REL18-100AN接続例

| Encoder Mount TypeR Ver1.0 | | |

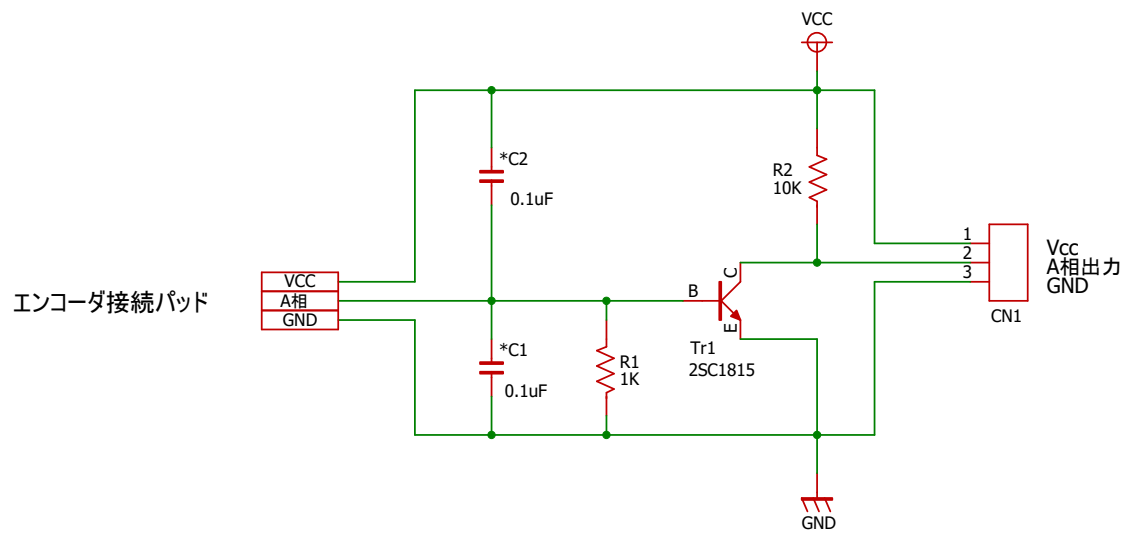
2024年2月1日 : R1の推奨値を2.2KΩから1KΩに変更しました。
